AVVISO DI RICHIAMO PER LA SICUREZZA

Mountain bike Cannondale 2011-2015 equipaggiate con attacco manubrio One Piece Integration (OPI)

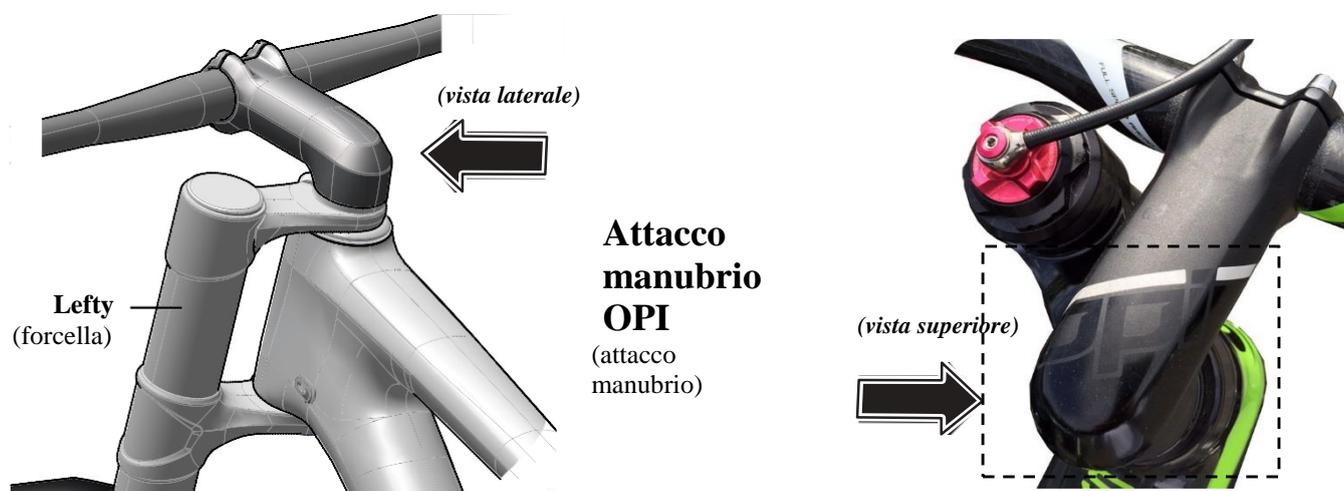
- Gli attacchi manubrio sono contrassegnati con il logo "OPI" in nero con una striscia bianca al di sopra. Gli attacchi manubrio sono lisci e arrotondati verso il tubo sterzo.
- Gli attacchi manubrio non sono dotati di bulloni per l'attacco, ma solo 4 bulloni per il manubrio. Utilizzare l'immagine di cui sopra per identificare una bici soggetta al richiamo.

Gli sterzi OPI interessati da questo richiamo hanno una durata minore che potrebbe provocare la rottura di morsetti o bulloni della forcella nel tempo. Se dovesse accadere, il ciclista potrebbe perdere il controllo provocando un incidente.

I clienti con una bicicletta dotata di attacco manubrio OPI, devono interrompere immediatamente l'uso della bicicletta e contattare il rivenditore Cannondale autorizzato più vicino. I rivenditori Cannondale provvederanno a ispezionare l'attacco manubrio OPI e la forcella della bicicletta per verificare la presenza di eventuali danni, adattare il sistema sterzo attacco manubrio OPI con una parte di rinforzo e installare i nuovi bulloni di serraggio Lefty.
